Carrières de STINKAL – Demande de renouvellement de l'autorisation d'exploiter et d'approfondissement de la Carrière de calcaires du Banc Noir

Note en réponse de l'avis délibéré par la Mission Régionale d'Autorité Environnementale (MRAe) Hauts-de-France le 5 mai 2026

Référence Affaire : 2502-02

Version : Note finale – Version 1

Figure 1. Sites Natura 2000 recensés dans un périmètre de 20 km autour de la zone d'étude
(source : Auddicé Environnement)

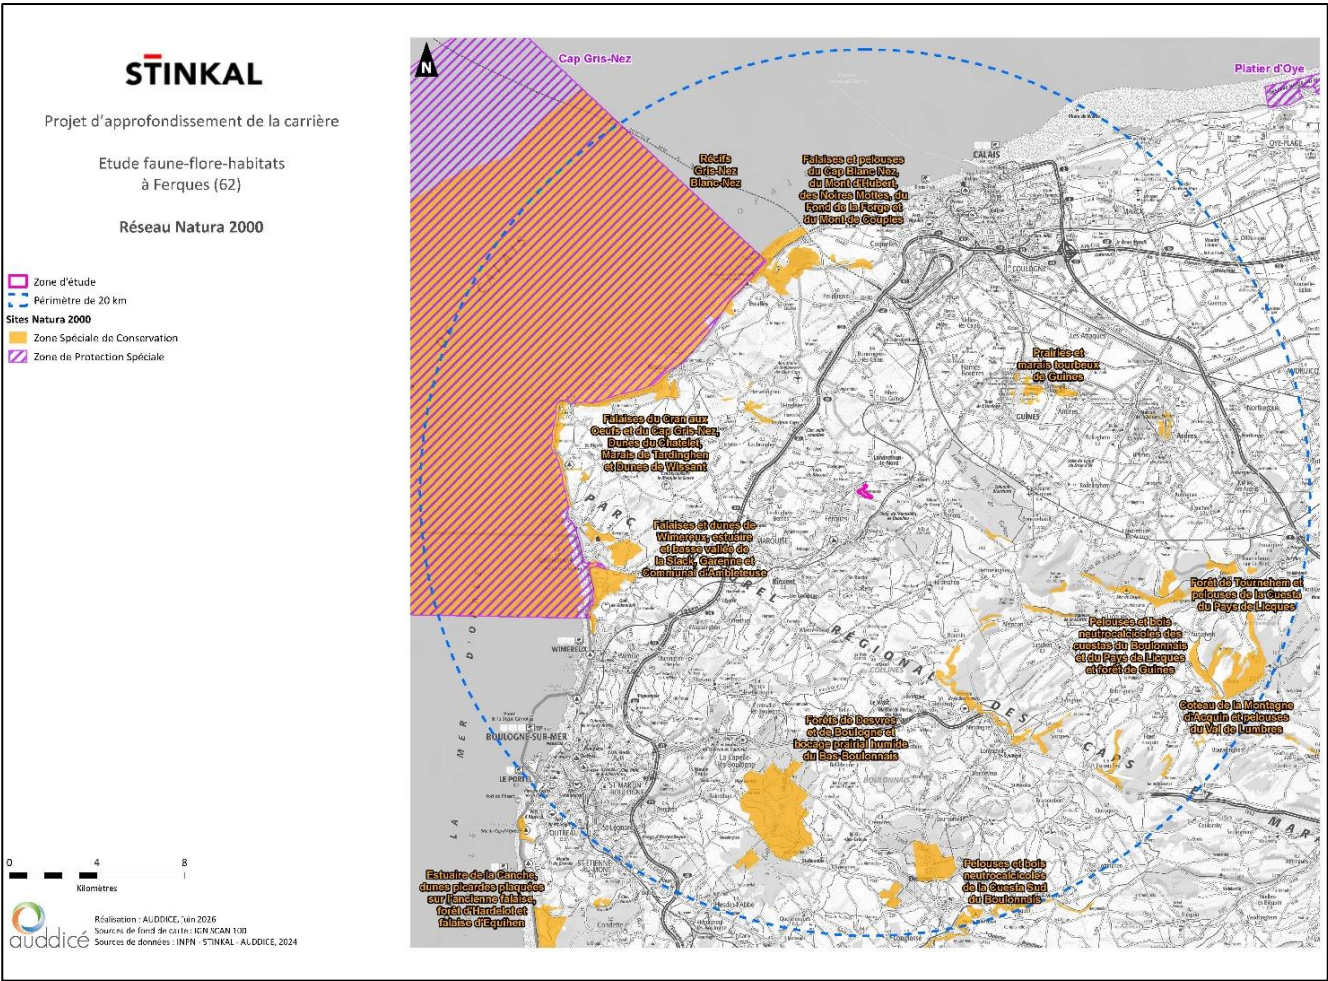
- *Reprendre l'évaluation des incidences Natura 2000 en prenant en compte l'ensemble des sites Natura 2000 situés dans un rayon de 20 kilomètres autour du projet ;*
- *D'intégrer les principales conclusions de l'étude d'incidences Natura 2000 dans l'étude d'impact.*

L'étude d'impact a été mise à jour (Etape 6 – PJ n°4 – V3) afin d'intégrer les principales conclusions de l'évaluation des incidences du projet sur les sites du réseau Natura 2000 dans un rayon de 20 km (cf. paragraphe 1.2.2.1).

Cinq sites Natura 2000 sont présents dans un périmètre de 10 à 20 km autour de la zone d'étude. Il s'agit de 5 Zones Spéciales de Conservation (ZSC), présentées dans le tableau et la figure ci-dessous.

Le projet n'entraînera donc aucun impact sur le réseau Natura 2000.

Figure 2. Procédure d'acceptation des déchets inertes externes au sein de la carrière du Griset
(source : Stinkal)

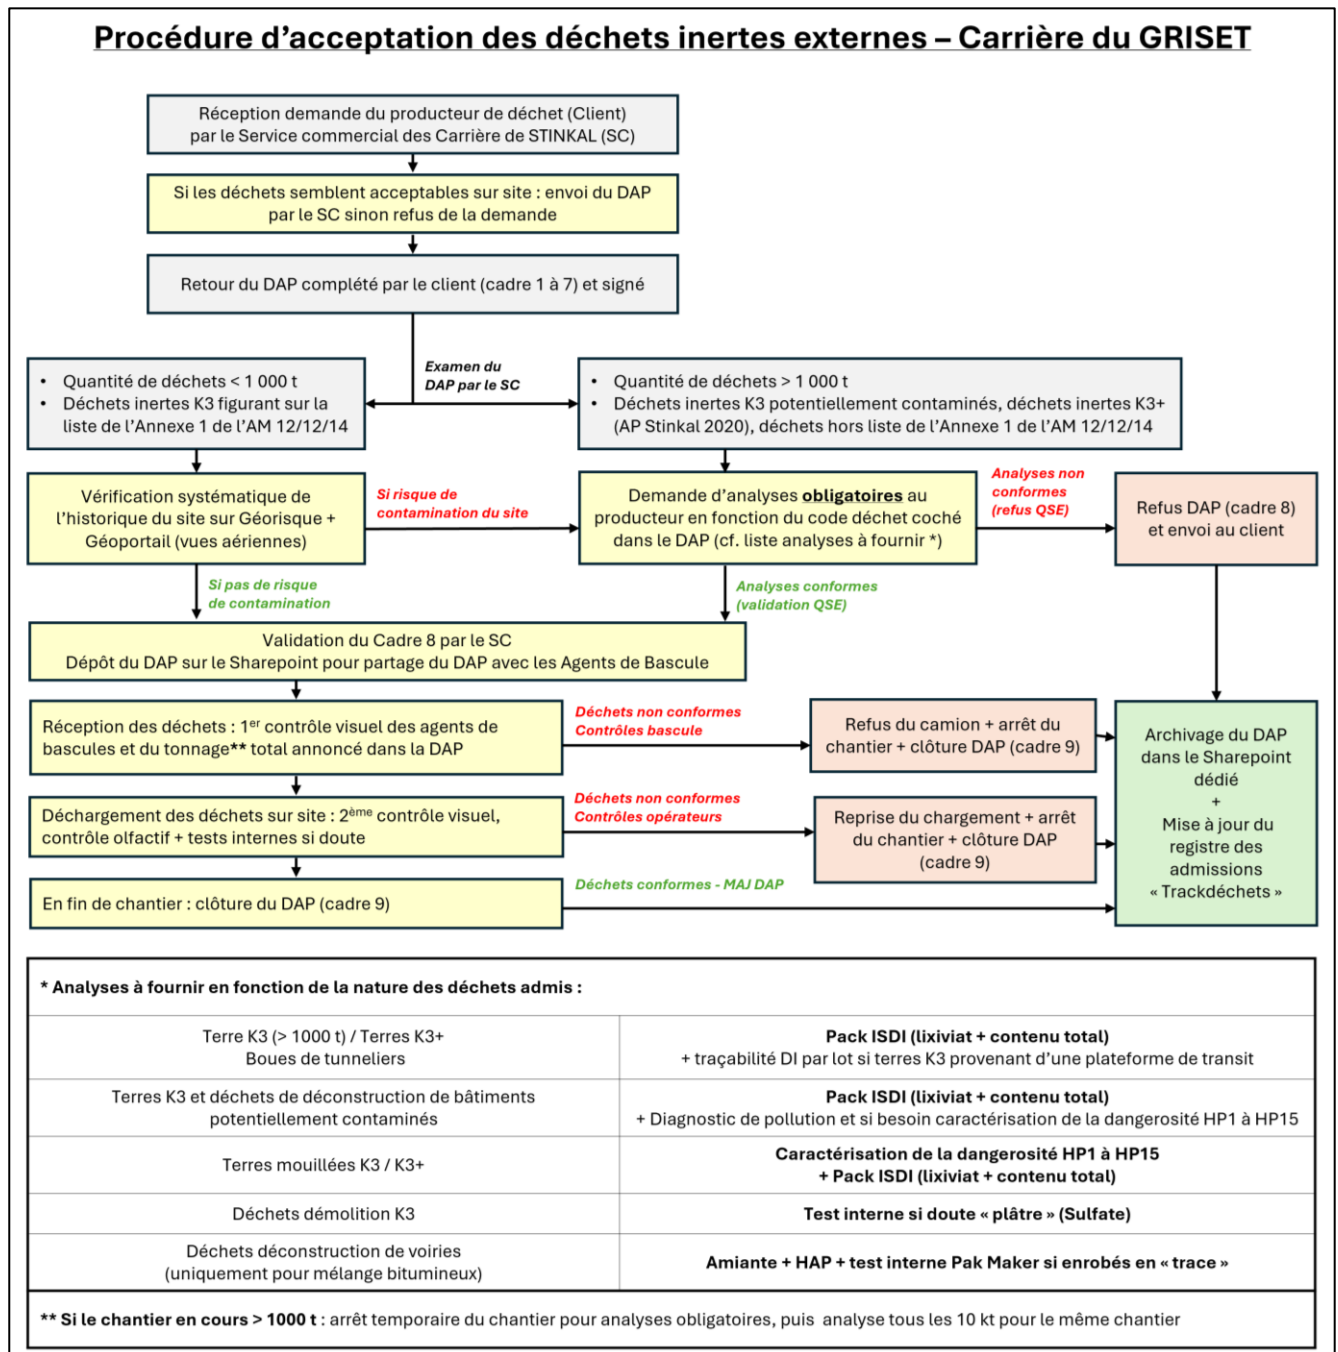
- *Proposer un programme de surveillance de second niveau des matériaux inertes et non dangereux pris en charge sur le site pour remblaiement de la carrière pour s'assurer de la représentativité des échantillons et du strict respect des concentrations maximales autorisées pour l'ensemble des paramètres, qu'il s'agisse de matériaux en provenance de l'extérieur ou des matériaux générés par l'activité de traitement des sédiments de dragage ;*
- *Préciser la manière dont sont gérés sur site et retournés les déchets non conformes pour remblaiement ;*
- *Proposer une surveillance des eaux souterraines pendant toute la durée d'exploitation de la carrière et en post-exploitation.*

Un **programme de surveillance de second niveau des matériaux inertes et non dangereux** est déjà mis en place dans le cadre du remblaiement de la carrière du Griset, pour lequel des matériaux externes de type K3/K3+ sont notamment utilisés (cf. articles 4 à 8 de l'APC du 04-02-2020). La procédure d'acceptation correspondante est synthétisée sur la Figure 2 en page suivante (elle apparaît également dans le paragraphe 1.5.1.5 de la PJ n°46 « Description du projet »). Précisons en particulier que :

Le même programme sera mis en place pour le remblaiement de la carrière du Banc Noir, à la différence que seuls des matériaux de type K3 seront acceptés (*i.e.* respect strict des valeurs limites mentionnées à l'annexe II de l'arrêté du 12 décembre 2014).
